# 府民公募型整備事業【安心・安全整備】(府民提案型)

受付番号	193	路河川名	名田庄綾部線	提案内容	側溝の整備	対応案	一部実施(起点側)
審査番号	東 - 21	箇所名	綾部市 故屋岡町 地内	現在の 状況	道路幅員が狭小なため、車輛の離合が困難な状況	実施できない理由

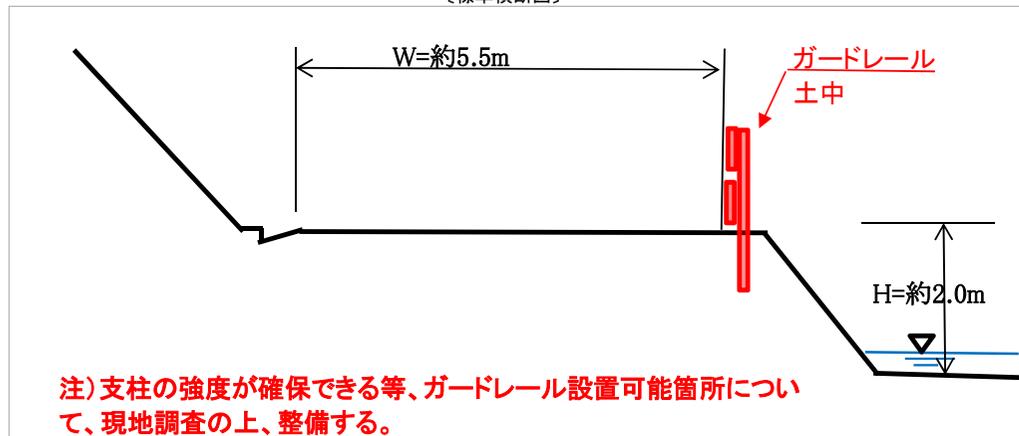
受付番号	90	路河川名	池辺京田線	提案内容	ガードレールの設置、交換(茶色→白色)	対応案	ガードレール設置を実施(一部実施)
審査番号	東 - 22	箇所名	舞鶴市 布敷 地内	現在の 状況	池内川に沿ってほぼガードレールがあるが、一部区間に未整備区間がある	実施できない理由

〔標準横断面図〕

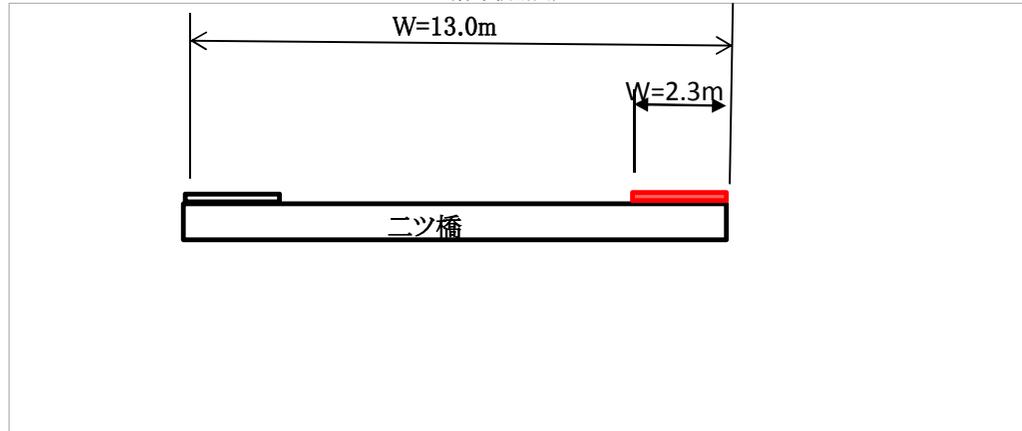
受付番号	118	路河川名	小倉西舞鶴線(二つ橋)	提案内容	歩道の凍結対策	対応案	他事業(維持修繕)で実施
審査番号	東 - 23	箇所名	舞鶴市 大内 地内	現在の状況	冬期に凍結し、利用者が転倒する危険性がある	実施できない理由

〔標準横断面図〕

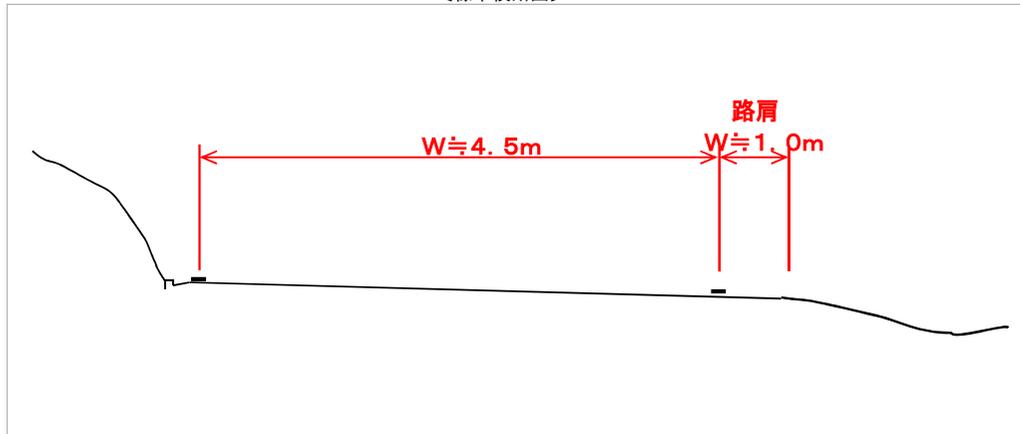
受付番号	42	路河川名	地頭四所停車場線	提案内容	側溝整備	対応案	実施できない
審査番号	東 - 24	箇所名	舞鶴市 地頭 地内	現在の 状況	車道幅員が5.5m以上確保できている。	実施できない 理由	離合可能な道路幅員があり、側溝に損傷等無く、機能上問題が無い。

〔標準横断面図〕

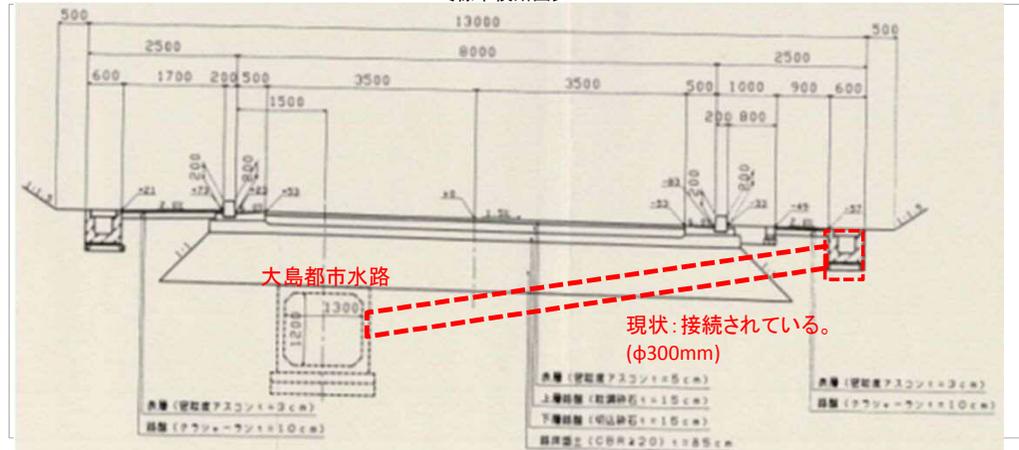
受付番号	57	路河川名	三俣綾部線	提案内容	三俣綾部線の側溝を大島都市水路へ接続して欲しい。	対応案	実施できない
審査番号	東 - 26	箇所名	綾部市 大島町 地内	現在の状況	水路は大島都市水路へ接続されている。	実施できない理由	道路側溝は既に都市水路に接続されている。

注)必要に応じ、提案内容以外の対策の有無や当該側溝に流入する綾部市の既設水路も含め検討予定。

〔標準横断面図〕

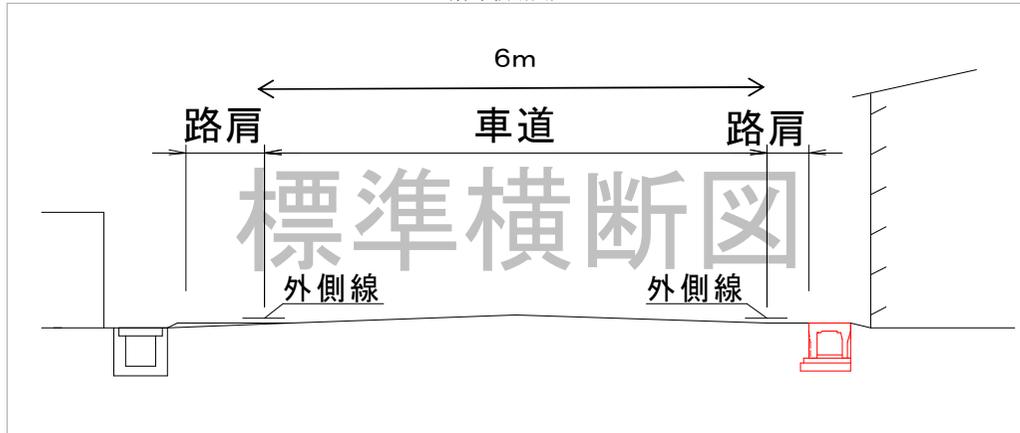
受付番号	78	路河川名	綾部大江宮津線	提案内容	側溝(水路)の改良	対応案	実施できない
審査番号	東 - 27	箇所名	綾部市 物部町 地内	現在の 状況	大雨時に排水不良により、府道の浸水や沿道宅地の床下浸水が起こる。	実施できない理由	工事に先立つ、官民境界確定や支障電柱等の移転に時間を要する。

注) 工事に先立つ各種手続きに時間を要する。隣接区間で実施する側溝等工事の状況を踏まえ、地元調整を継続する。

〔標準横断面図〕

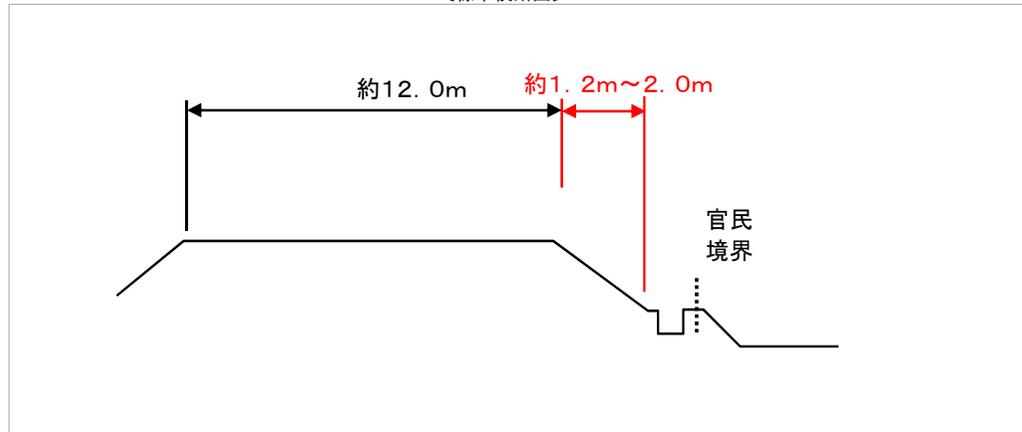
受付番号	188	路河川名	舞鶴綾部福知山線	提案内容	歩行幅の確保	対応案	実施できない
審査番号	東 - 28	箇所名	綾部市 小貝町・私市町 地内	現在の 状況	歩道がなく路肩も狭いため府道を通学路として使用できず、市道等を通学路に指定している。	実施できない理由	現行の通学路ではなく、緊急性が低いため。

【標準横断面】

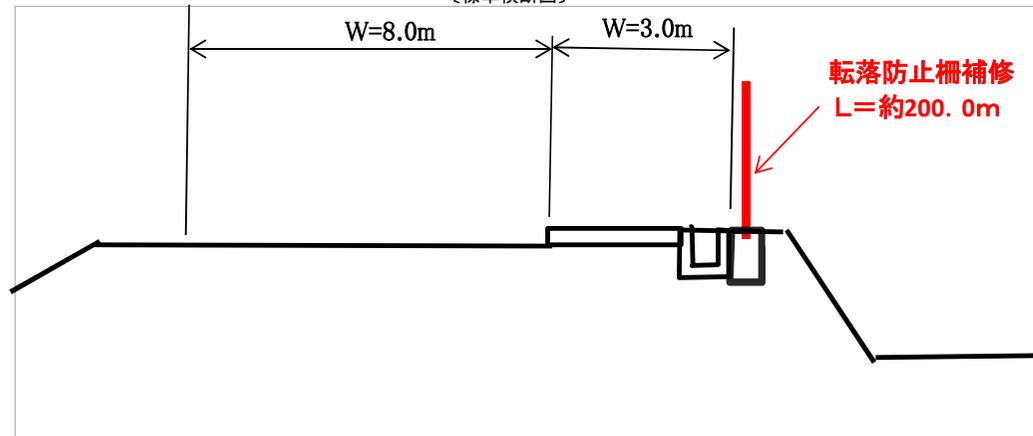
受付番号	94	路河川名	舞鶴野原港高浜線	提案内容	安全柵基礎の補強、取替	対応案	実施できない
審査番号	東 - 29	箇所名	舞鶴市 大波下 地内	現在の 状況	基礎部に盛土を施し、ぐらつき防止対策等の補強済み。	実施できない理由	安全柵の構造上及び機能上支障がない。

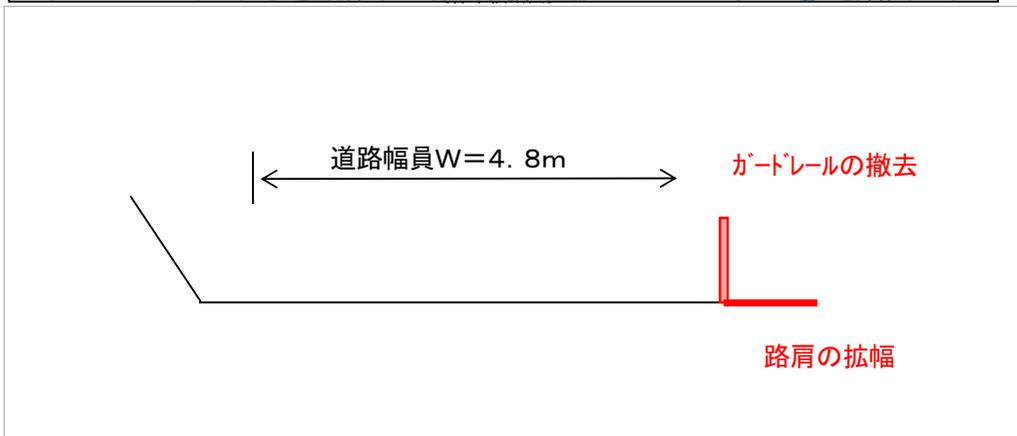
受付番号	129	路河川名	三俣綾部線	提案内容	ガードレールと白線の位置変更で幅員 拡幅ができる	対応案	実施できない
審査番号	東 - 30	箇所名	綾部市 安場町 地内	現在の 状況	ガードレールには安全確保に一定の効果がある。	実施できない 理由	拡幅実施すれば縮小部が見通しの悪い部分に当たり、現況より危険。またガードレール撤去も現状より危険となる。

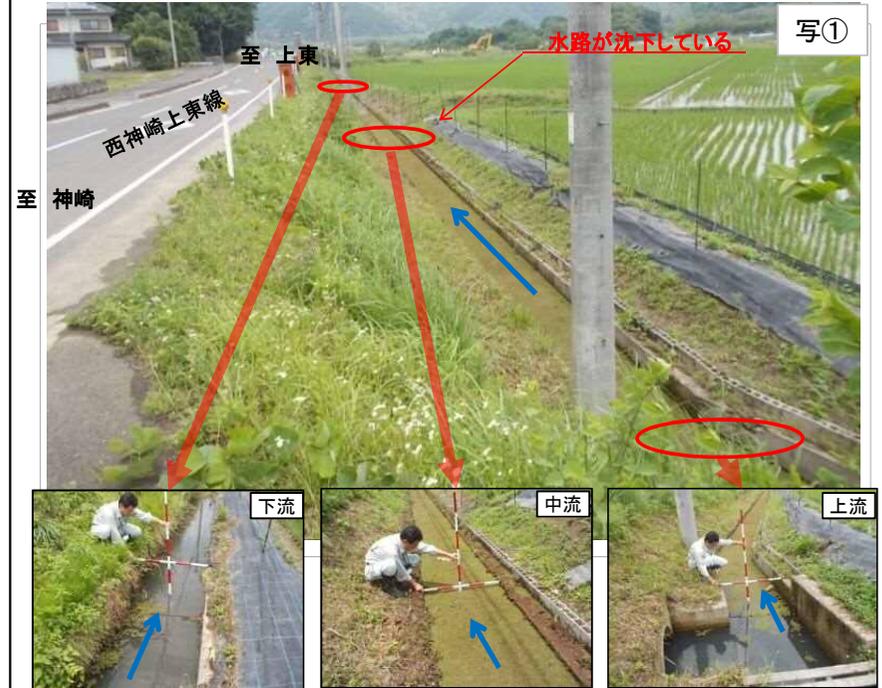
受付番号	17	路河川名	念仏峠線・西神崎上東線	提案内容	水路の改修	対応案	実施できない
審査番号	東 - 31	箇所名	舞鶴市 下東 地内	現在の 状況	水路の沈下による排水不良で大雨時に溢水し、近隣の田畑に影響が出ている。	実施できない 理由	地盤の変状対策等が必要となり、事業費大となる。

〔標準横断面図〕

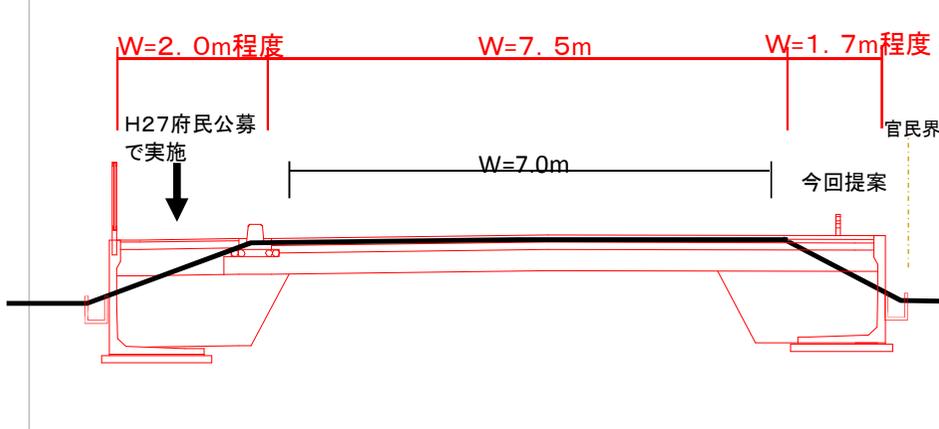
受付番号	69	路河川名	西方寺岡田由里線	提案内容	道路改良の延伸	対応案	実施できない
審査番号	東 - 32	箇所名	舞鶴市 岡田由里 地内	現在の 状況	提案の反対側に歩道があり、歩行者の安全は確保できている。	実施できない理由	昨年度提案の実施で対側に歩道及び広幅路肩が整備済みであり、緊急性が低い。

〔標準横断面図〕

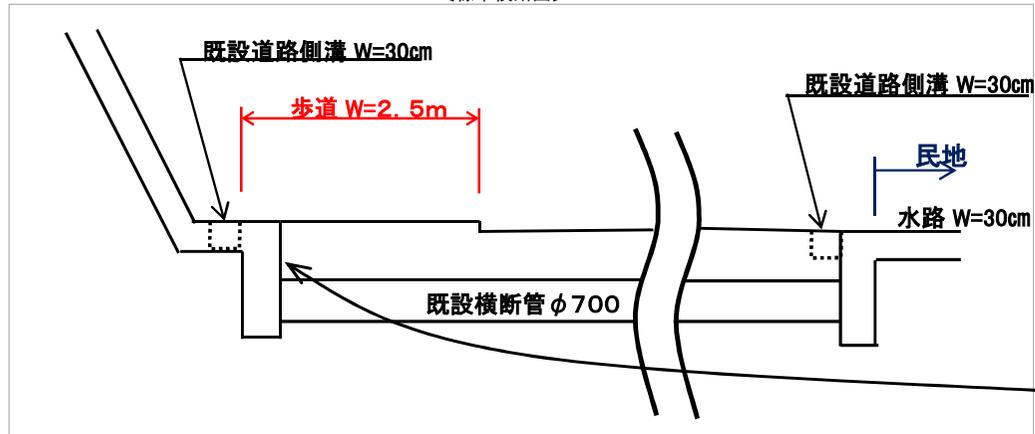
受付番号	132	路河川名	国道175号	提案内容	側溝、横断管の改修	対応案	実施できない
審査番号	東 - 33	箇所名	舞鶴市 地頭 地内	現在の 状況	左側山手の排水が道路横断し、右側民地の水路へ流れ込んでいる。また、民地水路の断面が小さいため、大雨時には溢水する。	実施できない理由	道路側溝の機能に支障無い。 民地の水路や法定外水路は道路管理施設ではない。

〔標準横断面図〕

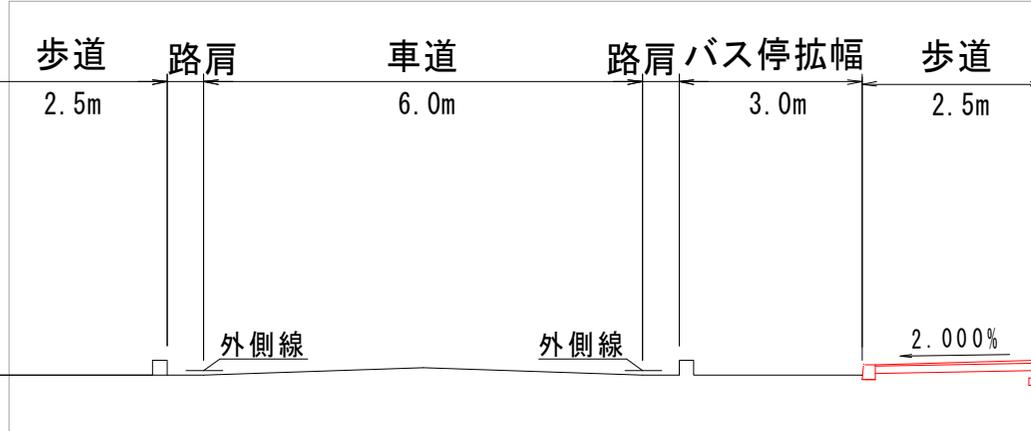
受付番号	127	路河川名	福知山綾部線	提案内容	交差点の改良	対応案	実施できない
審査番号	東 - 34	箇所名	綾部市 高津町 地内	現在の 状況	府道に流入する際、見通しが悪い。視認できる場所で停車すると歩行者の阻害となる。	実施できない理由	主な原因となる府道への交差形状等を改善する必要がある市道は府管理施設ではない。

注) 交差点の改良については、市道の流入角度が問題で、市道改良が必要である。

〔標準横断面図〕

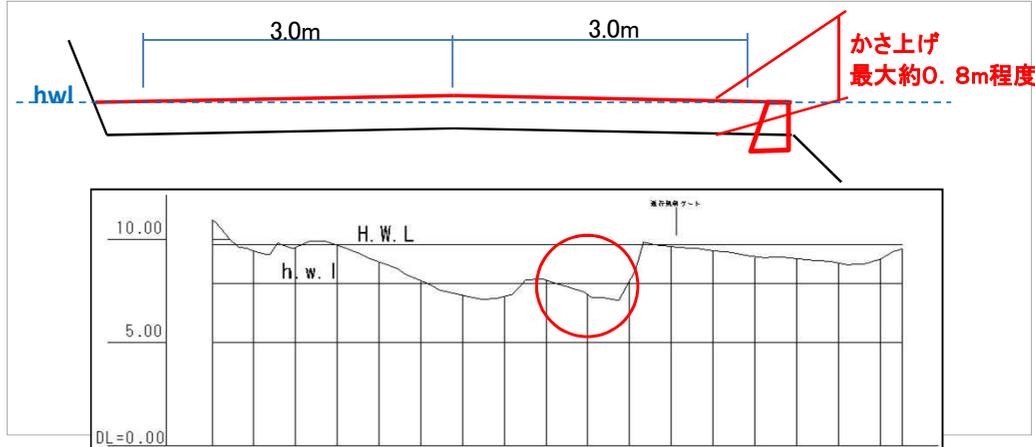
受付番号	131	路河川名	内宮地頭線	提案内容	府道嵩上げ	対応案	実施できない
審査番号	東 - 36	箇所名	舞鶴市 地頭 地内	現在の 状況	道路高が低いため、大雨時に冠水する。	実施できない 理由	道路嵩上げに伴う嵩上げ必要区間・計画高や住居等への取付けなどの調査・計画を含み単年度で工事が完成できない。

〔標準横断面図〕

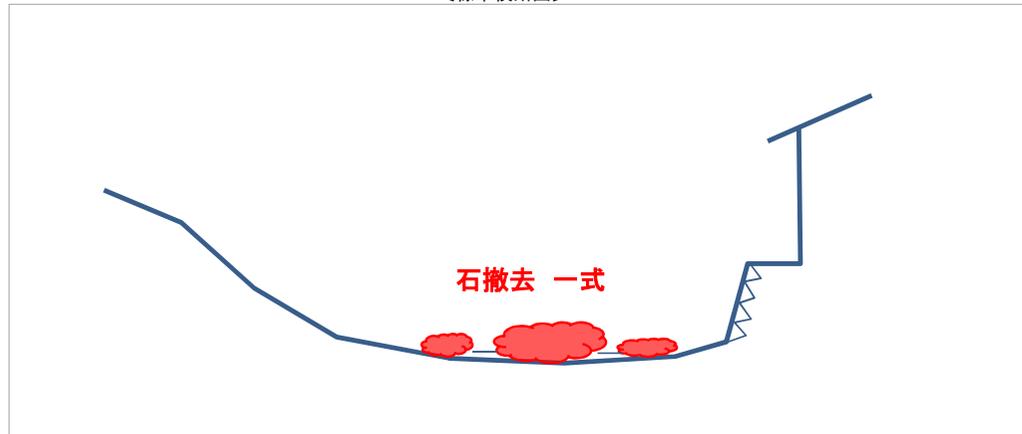
受付番号	27	路河川名	池内川	提案内容	上流から流された石の撤去	対応案	石撤去 一式
審査番号	東 - 38	箇所名	舞鶴市 岸谷 地内	現在の 状況	上流から流れてきた石が家屋横に堆積して いる	実施できな い理由

〔標準横断面図〕

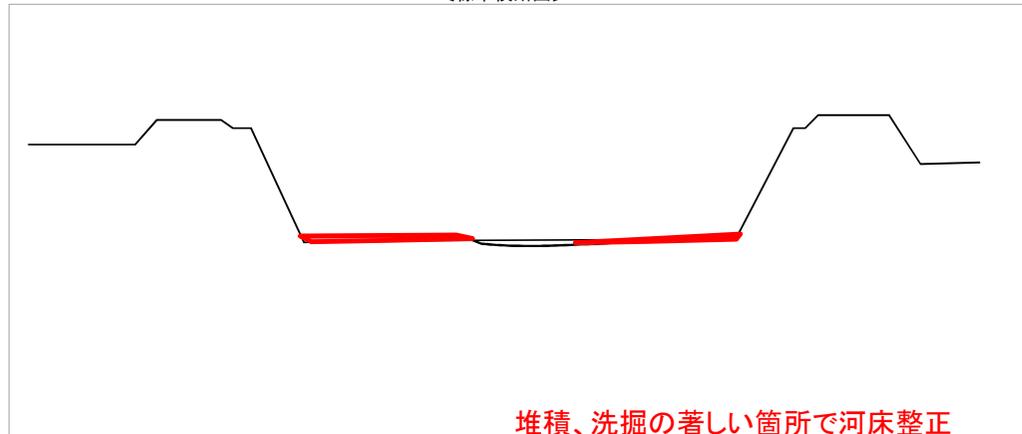
受付番号	71	路河川名	犀川	提案内容	浚渫又は伐木	対応案	河床整正
審査番号	東 - 39	箇所名	綾部市 志賀郷町 地内	現在の 状況	河床に雑草が繁茂	実施できない理由

堆積、洗掘の著しい箇所では河床整正
